## Projet Rockwool Soissons

### Observations sur le dossier de demande de permis de construire

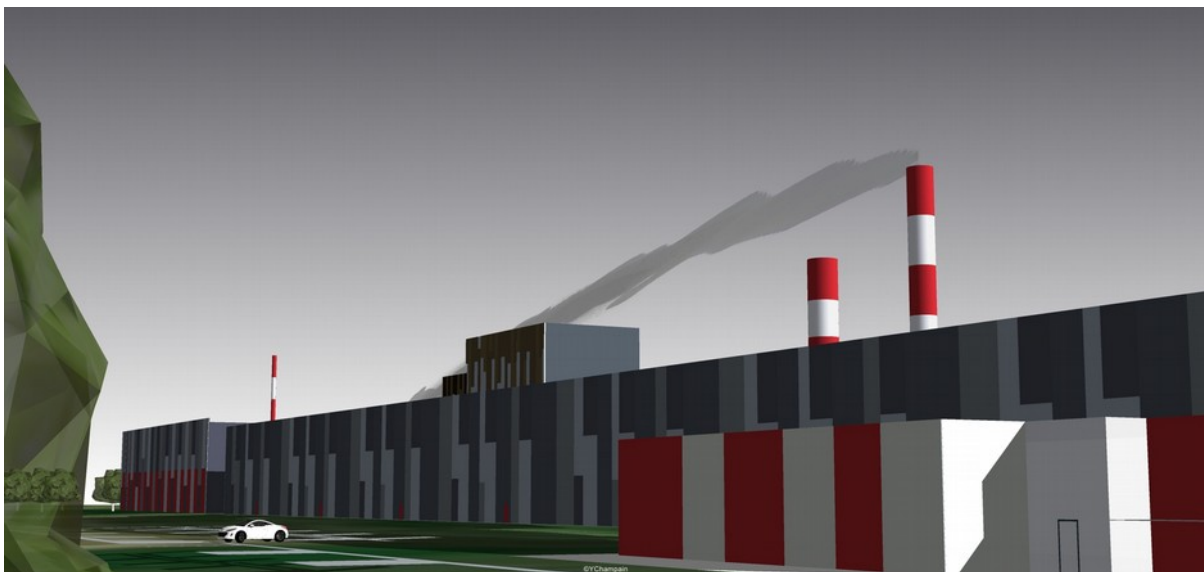
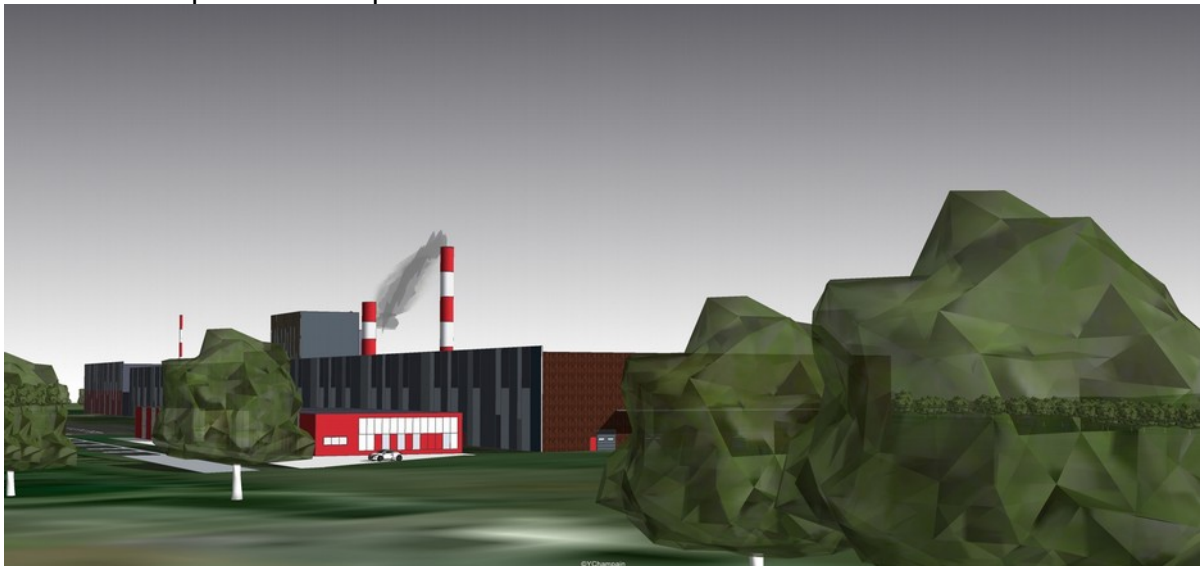
- L'insertion paysagère très insuffisante dans le 1<sup>er</sup> dossier a été modifiée. Elle comprend plusieurs vues rapprochées et éloignées. Sur la 1<sup>e</sup> vue, l'usine est comme invisible, cachée derrière la végétation. Cette image ne permet pas d'apprécier l'impact visuel de l'usine dans une vue rapprochée.

La vue depuis l'aéroport ressemblera plutôt à ceci :

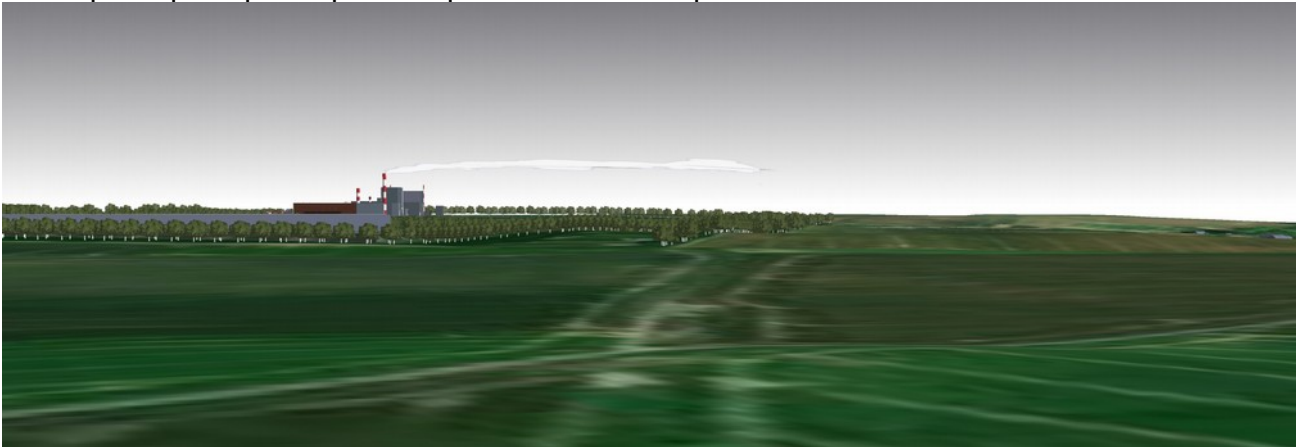
La 3<sup>e</sup> vue est imaginée depuis Chaudun mais toujours avec un angle très ouvert qui fausse la perception. L'usine est presque invisible à l'horizon.

Alors que la perception que nous pourrions en avoir pourrait être cela :

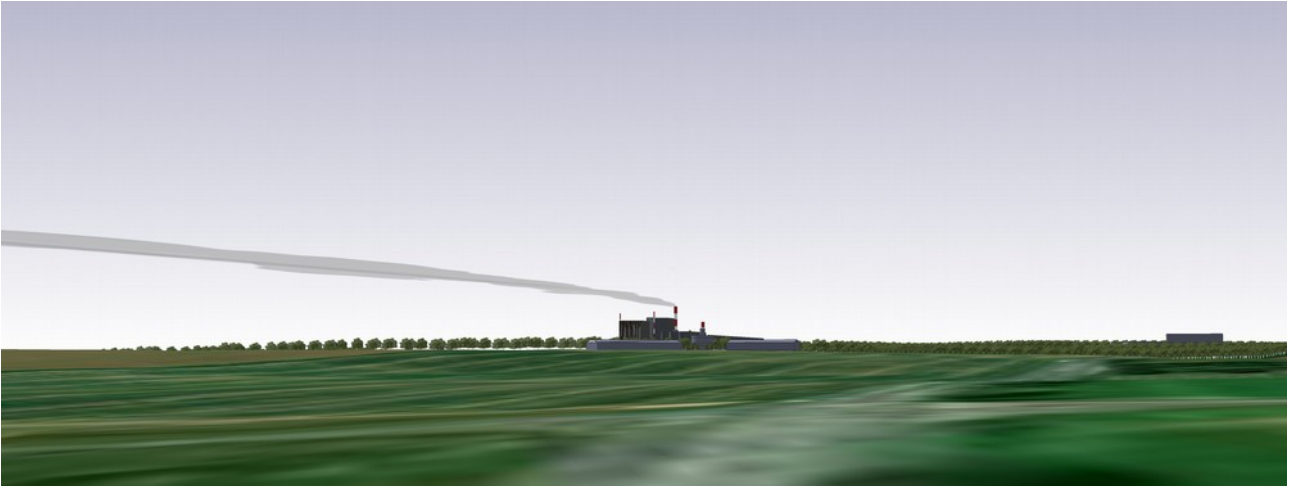
Une autre vue simule la perception depuis la RN2 en venant de Soissons :

Mais ce serait plus réaliste avec cette ambiance-ci :

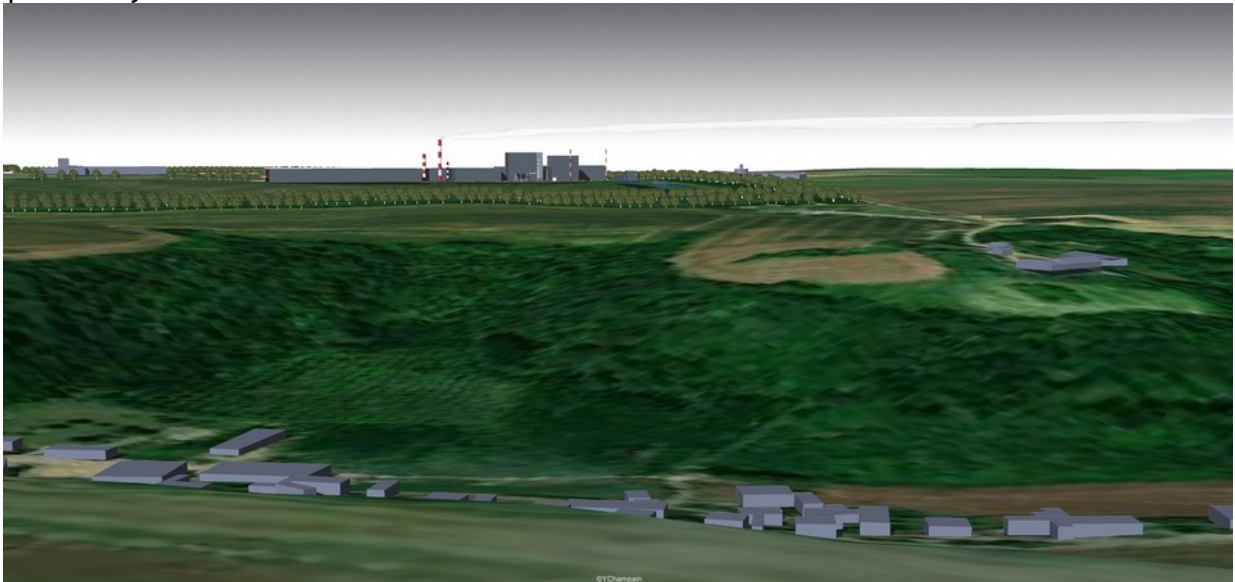
En revanche, il manque des vues depuis la vallée située au Sud du site et les covisibilités depuis les villages de Ploisy et Courmelles telles que ci-dessous :  
depuis Ploisy

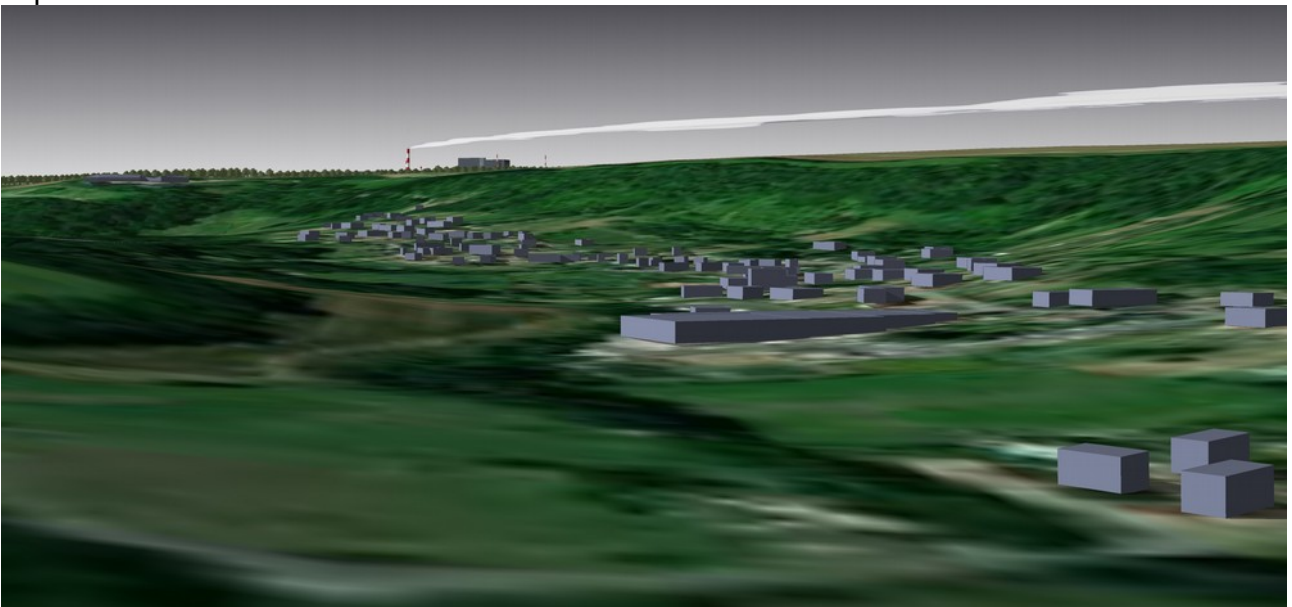
depuis Courmelles

Et depuis Soissons, il pourrait y avoir aussi des covisibilités :
